Por medio del presente informe se da respuesta a la nota DEIA-DEEIA-AC-0097-1408-2020, del 14 de agosto de 2020, por la cual se solicita a la empresa Costa Norte LNG Terminal, S. de R.L., información aclaratoria al Estudio de Impacto Ambiental Categoría II del proyecto “Estación de Carga de Camiones Cisterna de Gas Natural Licuado”.

1. La Dirección de Costas y Mares (DICOMAR), a través de la nota **DICOMAR-293T-2020**, menciona lo siguiente: *"Para prevenir la afectación del área de manglar la empresa debe presentar diseño de los sistemas de drenajes y estudios hidrológicos que demuestren que la obra no afectará la conexión hidrológica de los manglares aledaños"*.

**VISTA DE PLANTA DE LOS CANALES DE DRENAJE  
PLANOS APROBADOS POR EL MINISTERIO DE OBRAS PÚBLICAS**

PROYECTO  
CRUCE PLUVIAL- AES COSTA NORTE LNG TERMINAL  
Ubicación:  
Provincia de Colón, Distrito de Colón, Corregimiento de Cristobal.

Contenido: PLANTA DE LOCALIZACION REGIONAL Y AMARRE GEODESICO

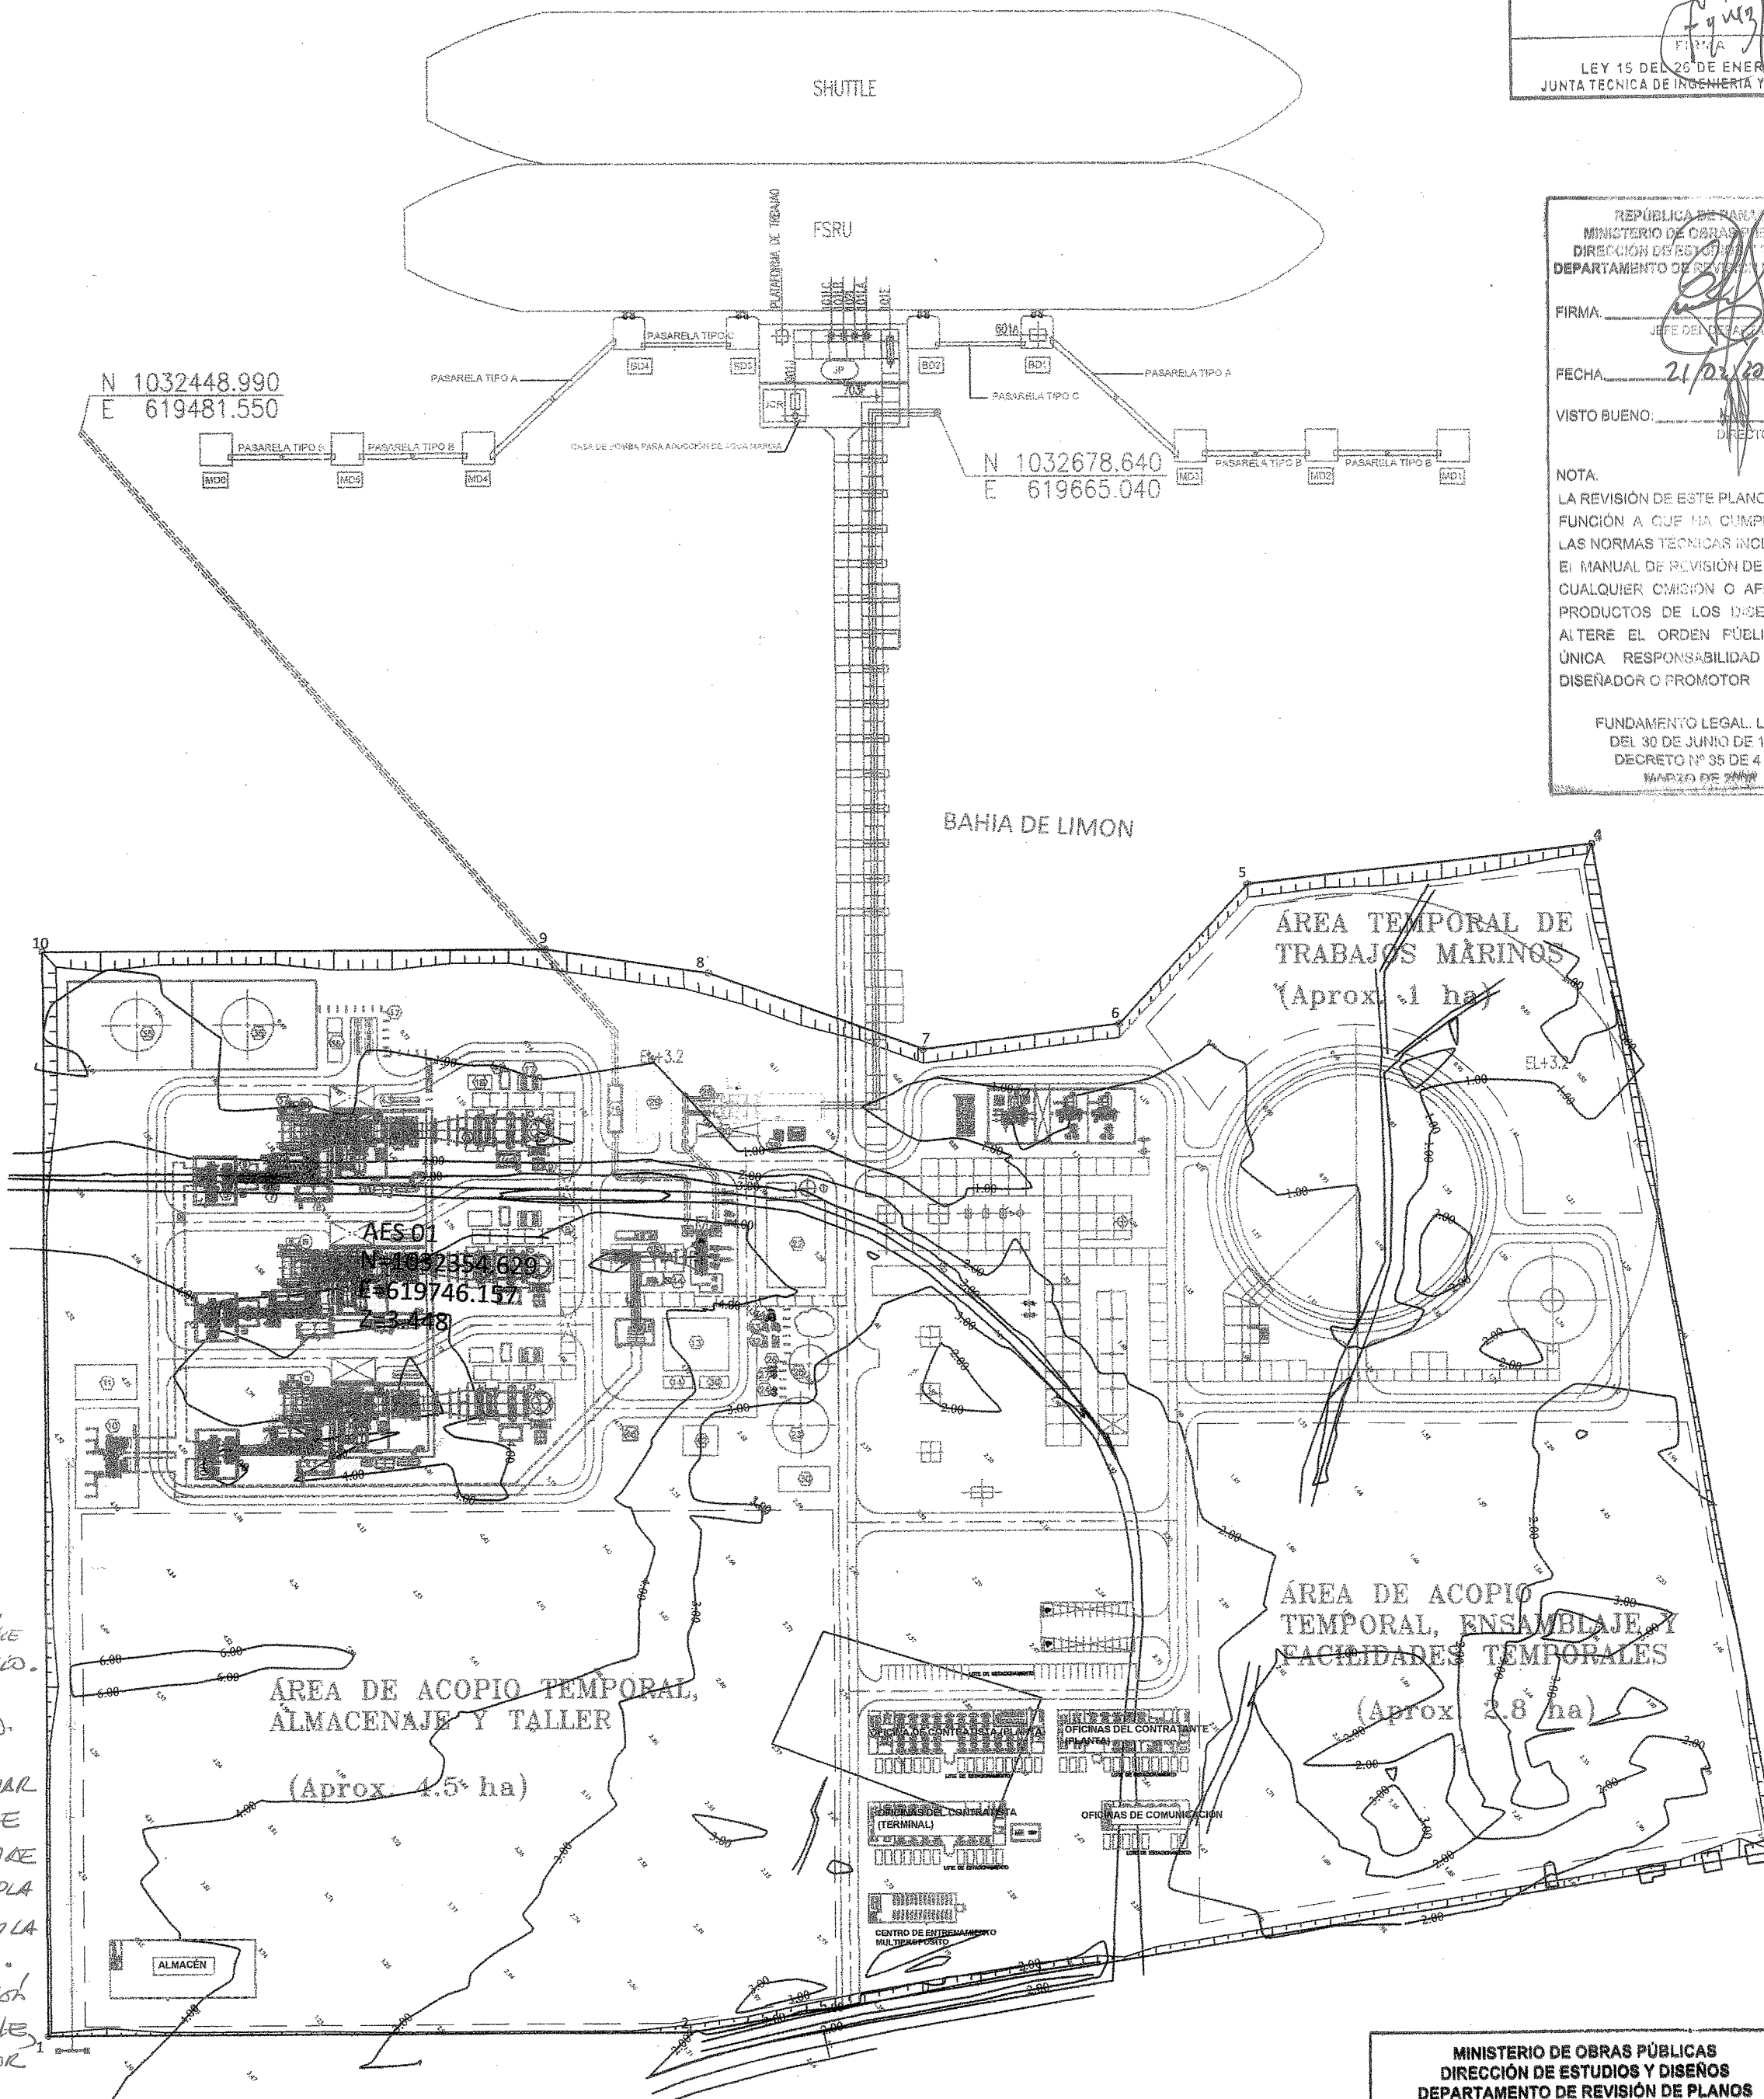
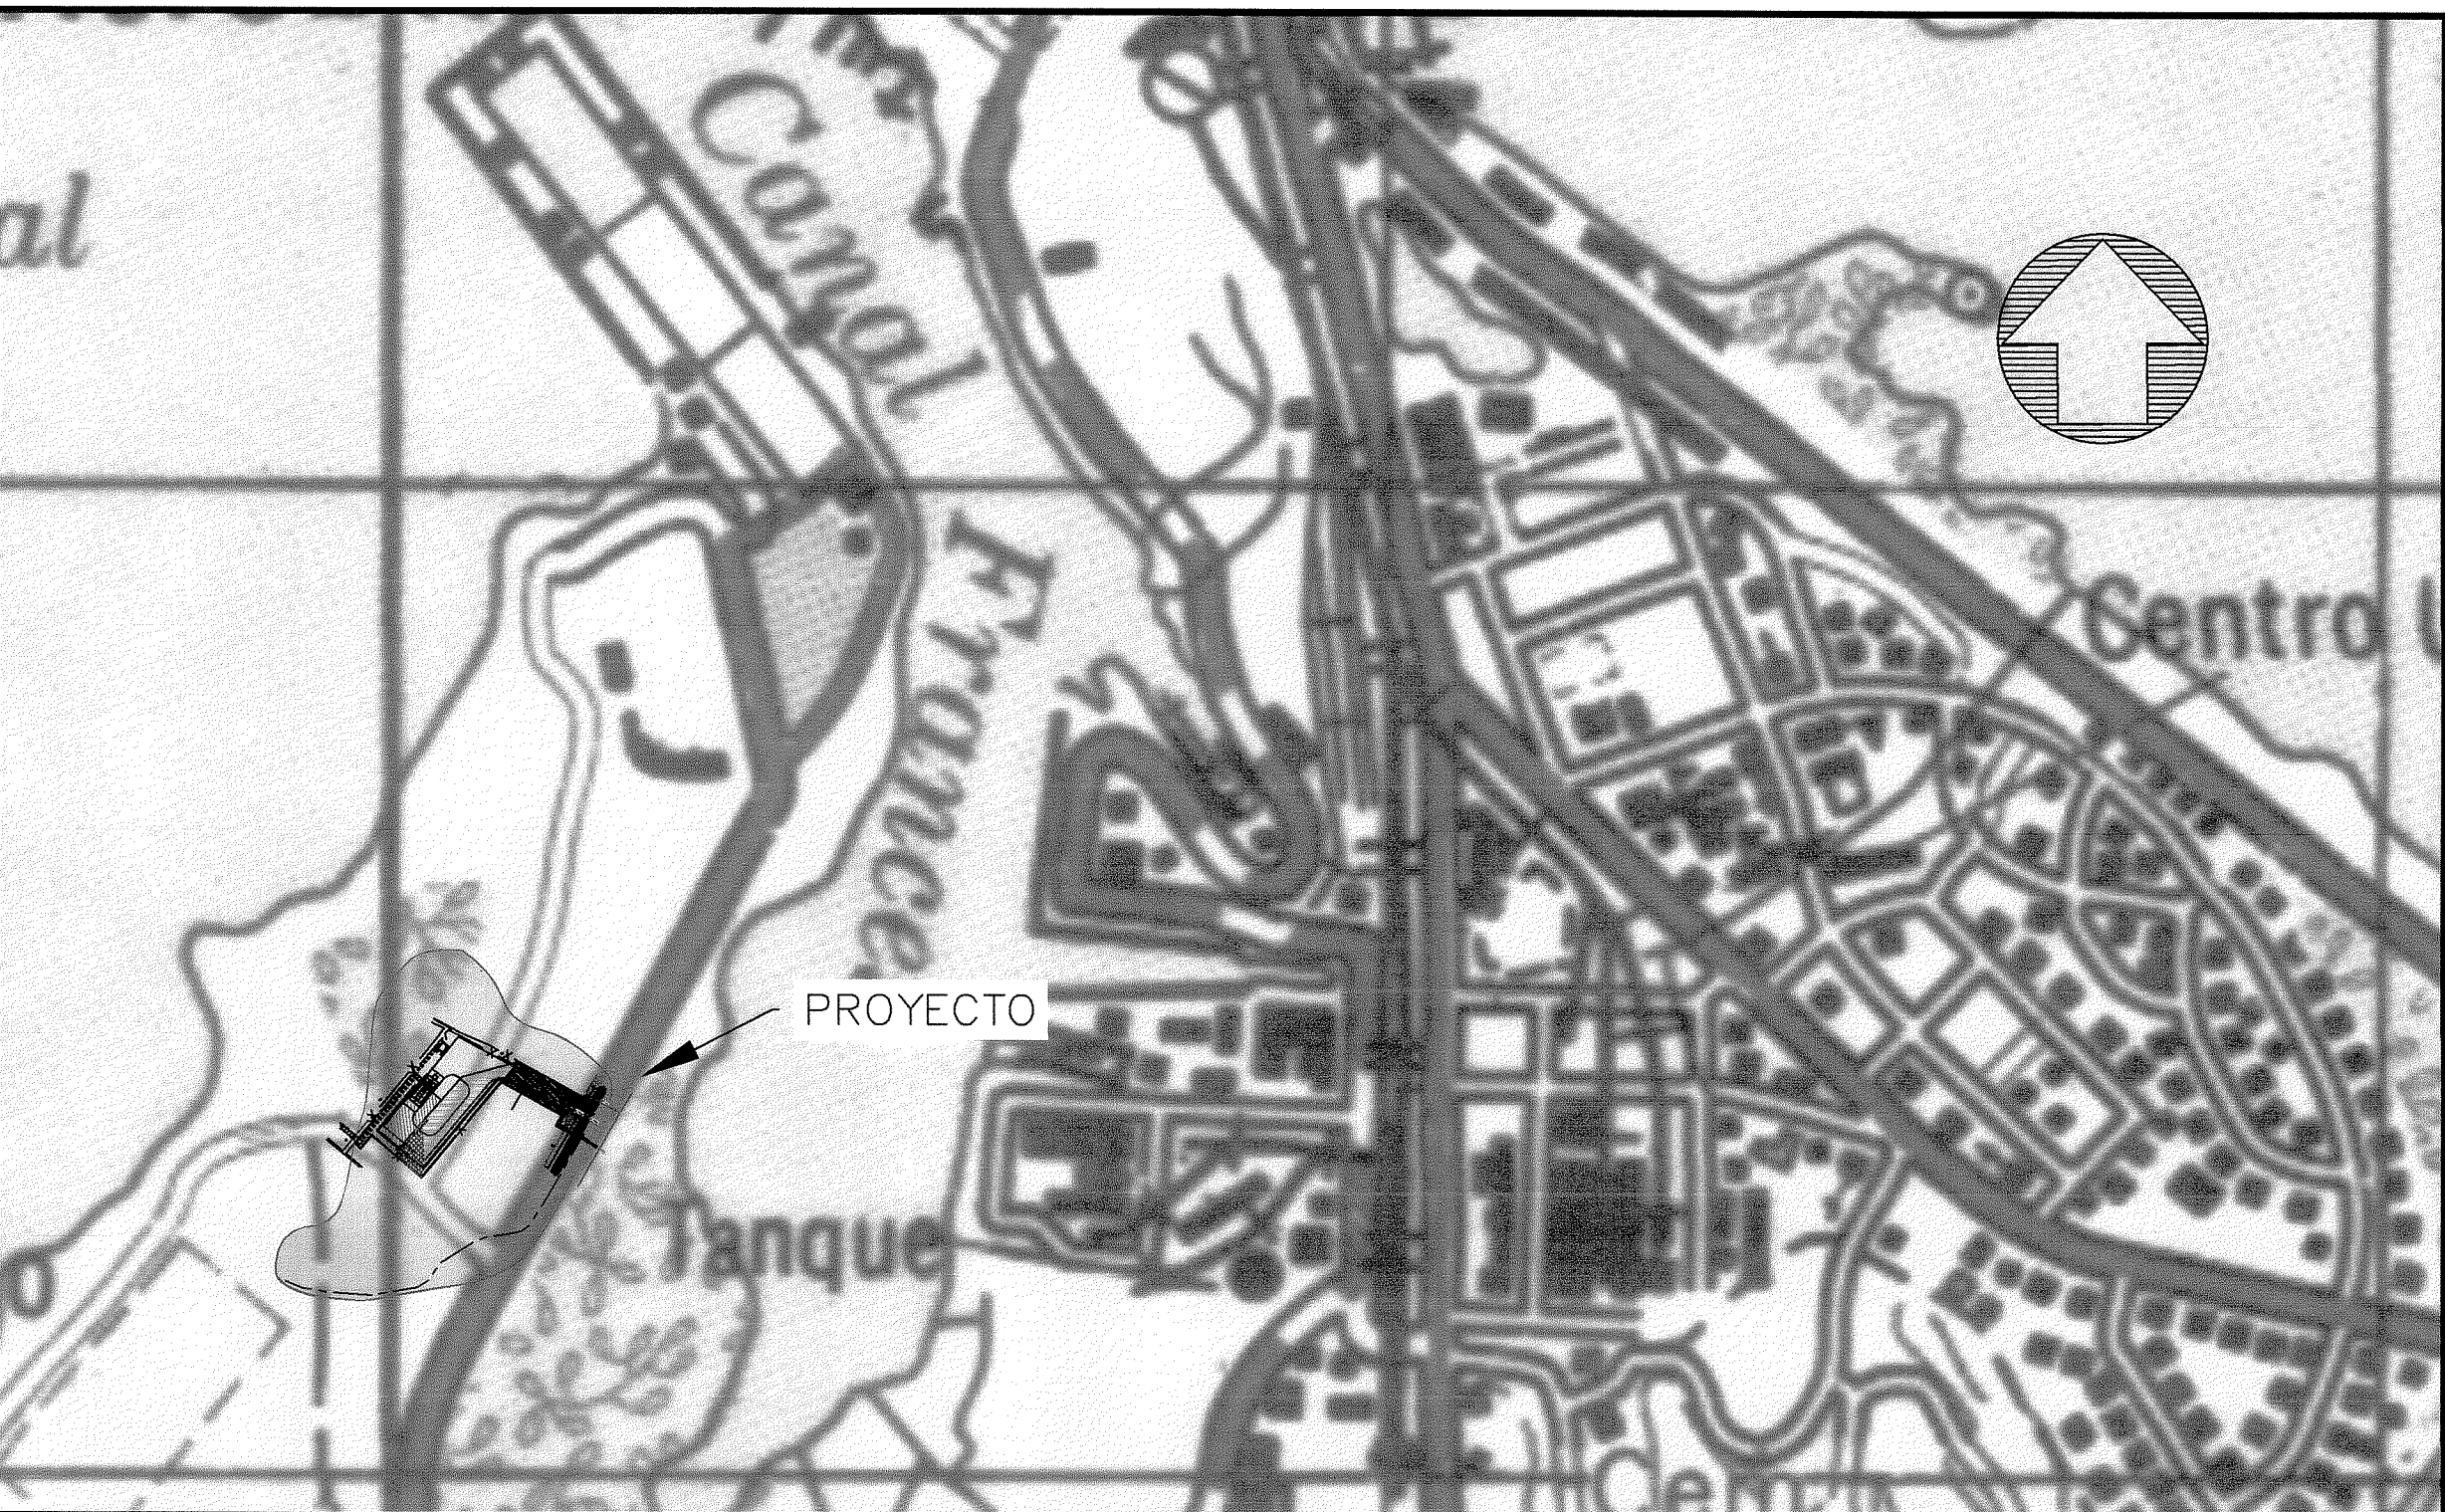
REVISIÓN DE:  
① SISTEMA PLUVIAL Propuesto, TUBO DE 450mm, TUBO DE 600mm, DE PVC Y CANAL PLUVIAL DE ALUMINIO, DE ACUERDO A LOS DISEÑOS DE PLANOS.  
② SERVIDUMBRE PLUVIAL DE 20m, JUSTADA EN EL PLANO, M.O.P. 20 DE FEBRERO DE 2020.
